RESPUESTA NOTA ACLARATORIA DEIA-DEEIA-AC-0138-0209-2021

A continuación, se presenta la respuesta aclaratoria de las observaciones al Estudio de Impacto Ambiental (EsIA), Categoría II, del Proyecto de Expansión de la Capacidad de Regasificación y Distribución de Gas Natural de Costa Norte LNG Terminal, remitidas por el Ministerio de Ambiente mediante nota DEIA-DEEIA-AC-0138-0209-2021, del 2 de septiembre de 2021.

Figura 2. Curvas de isoriesgo

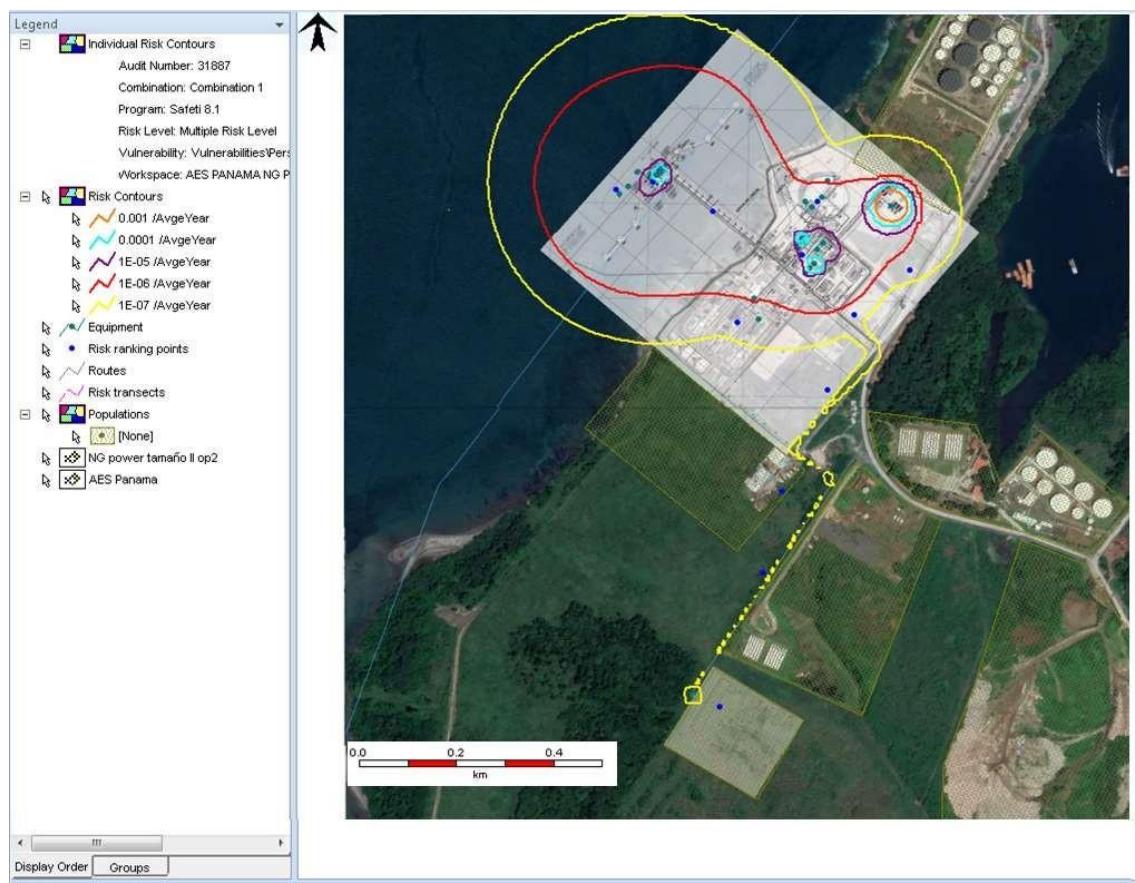
El punto 10.6.9 Protección y Prevención Contra Incendios y Explosión, página 396 del EsIA, señala lo siguiente: "*...Es importante tener en consideración que hacia la parte sur del proyecto a aproximadamente 0.5 km, se ubica el vertedero de Monte Esperanza que es a cielo abierto y eventualmente se enciende, lo cual merece especial atención por la presencia de fuego en la cercanía del gaseoducto...*". Por lo antes descrito se debe presentar:

- a) Plan de acción y el perímetro de seguridad establecido (zona de exclusión para dispersión del GNL y zona de exclusión por Radiación Térmica), en casos de que fortuitamente ocurra una explosión, tomando en cuenta que se manejan fluidos utilizados como combustibles y que en cercanías al proyecto se encuentran otros sitios de almacenamiento de combustible de empresas ajenas al promotor; además presentar plano en donde se establezca las zonas de seguridad antes descritas y las distancias existentes entre los patios de almacenamiento de combustibles que se encuentran circundante al proyecto.**

Curva Isoriesgo. El riesgo individual representa la frecuencia de una muerte individual debido a la pérdida de eventos de contención. Se supone que el individuo no está protegido y está presente durante el tiempo total de exposición. El riesgo individual se presenta como líneas de contorno en un mapa topográfico (Figura 2).

Como primer resultado de este análisis (QRA), la Figura 2 presenta las curvas de isoriesgo en una vista de planta de la terminal de GNL de AES Colón Panamá. Se puede observar que la curva de isoriesgo 1,0E-05 (línea color morado) sale de los límites de la propiedad en un sector reducido en el límite Noreste hacia un terreno sin uso actual, lo cual es aceptado bajo ciertas condiciones en la norma NFPA 59A 2016.

Se puede apreciar adicionalmente que existe un nuevo punto de alto riesgo asociado al sitio donde se instalan las nuevas bombas, compresores y vaporizadores (línea morada en el sector central de la Figura 2), ubicado dentro de la propiedad de la terminal. Esta instalación debe mantener el mismo estándar existente, de la otra unidad de compresores para evitar los peligros que esta nueva instalación pueda generar. Aunque clasifica como una zona 2 para el rango de riesgo individual entre 1.0E-05 a 1E-06, es recomendable revisar esta condición en caso de que a futuro se considere la instalación de oficinas en este sector.

Para el caso del trazado de la tubería considerada en el proyecto, se observa que, como resultado del análisis, le corresponde un nivel de bajo riesgo (frecuencia 1.0E-07, líneas de color amarillo continua y línea punteada en Figura 2). Como se aprecia, el aumento del nivel de riesgo y los niveles altos de riesgo se encuentra dentro de los terrenos de la terminal de gas.

La curva naranja mostrada en la Figura 2, refleja la zona de mayor riesgo asociado a la curva de isoriesgo 10^{-3} , que se ubica en la zona de carga de camiones. Otro sector de riesgo para las instalaciones de AES Colón está definido para la zona que es delimitada por la curva o línea celeste en dicha figura, cuya frecuencia de eventos es superior a 10^{-4} .

Como se muestra en la Figura 2, riesgos mayores a 10^{-5} se observan en la zona del muelle por la condición de recirculación de la línea de 32" a 12 bar, la zona de los vaporizadores por las altas presiones de bombeo, bombas alta presión, fundamentalmente previo al vaporizador, pérdidas en las líneas de baja presión, fundamentalmente por la extensión de la línea, y escapes por el venteo de un vaporizador por mala operación. Potencialmente pudiesen ocurrir eventos asociados a pérdidas de contención en los Carrier en procesos de carga y/o enfriamiento, los que deben ser tratados con precaución (errores de alineamiento de tanques en el Carrier, sobrepresiones en tanques que envíen gases de GN a la atmósfera, etc.).

Respecto al manejo de los riesgos, cabe señalar que el riesgo ubicado por sobre los 10^{-5} (línea color morado en Figura 2) se considera que debe ser manejado por personal entrenado. El riesgo ubicado entre 10^{-5} (curva morada) y 10^{-6} (curva roja), debe ser gestionado por la organización para que cualquier evento que se produzca, sea controlado por ésta, contando con sistemas de mitigación de sus consecuencias. Dado los requerimientos establecidos (no se permiten centros comerciales, outlets o retail de gran envergadura, restaurantes, etc. Se permiten, lugares de trabajo, servicios de retail menores y servicios auxiliares, residencias en áreas con densidad de personas de 28 a 90 personas/hectárea) se observa que las operaciones en esta instalación cumplen con los requerimientos definidos en la norma NFPA 59A.

Bajo la curva de 10^{-6} (curva roja) y la curva amarilla (10^{-7}), se espera que los daños o lesiones a personas del público no sean factibles, dado que se trata de una zona industrial y por ello no se congrega público de manera masiva

Figura 5. Esquema del proceso de intercambio de calor en el vaporizador

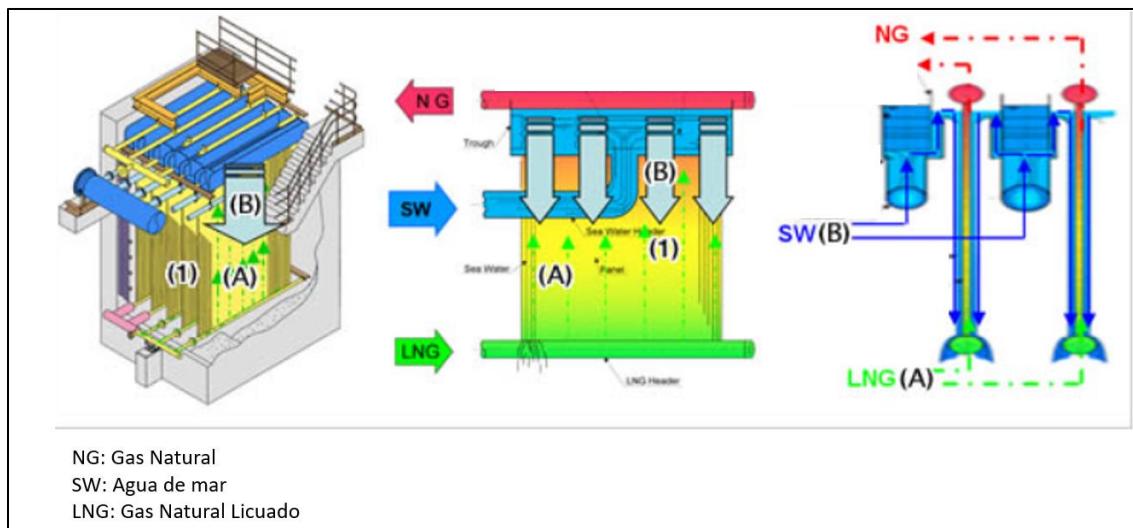
- a) *“...Proporcionar una mayor información del agua de mar utilizada en el proceso con los vaporizadores, donde se indique a que temperatura el agua será retornada al medio*

marino y si se requiere algún proceso adicional para lograr el límite permisible de la temperatura mencionada en el reglamento técnico de DGNTI-COPANIT 35-2019..."

El vaporizador de GNL de tipo rack abierto (ORV) a ser utilizado por la terminal, como se mencionó anteriormente en la Observación No 9 numeral c, utiliza agua de mar como fuente de calor. La parte principal del ORV son los paneles de transferencia de calor (identificados con el número 1 en la Figura 5), que consisten en tubos de transferencia de calor de alto rendimiento hechos de aleación de aluminio.

A medida que el GNL fluye de forma ascendente dentro de los paneles (flujo identificado con la letra A en la Figura 5), el agua de mar fluye en dirección opuesta sobre la superficie del panel (flujo identificado con la letra B en la Figura 5), ocasionando que el GNL incremente su temperatura y se convierta en gas.

El agua una vez finalizada la transferencia de calor se recoge en el recipiente ubicado en el fondo de los tubos del vaporizador y se conduce a la tubería de descarga con un caudal estimado de 1720 m³/h, este caudal se integra con el agua de salida de la planta generadora de AES Colón previo a su descarga al mar.

Tal como se explicó anteriormente en la Observación No 9 numeral b, la descarga existente actualmente se encuentra en cumplimiento del reglamento técnico **DGNTI-COPANIT 35-2019**, y el flujo asociado a este proyecto es considerablemente inferior al generado bajo la operación actual de la terminal, por lo cual no se esperan modificaciones a la calidad de dicha descarga al momento de entrar en operación los componentes del proyecto de expansión de la terminal.
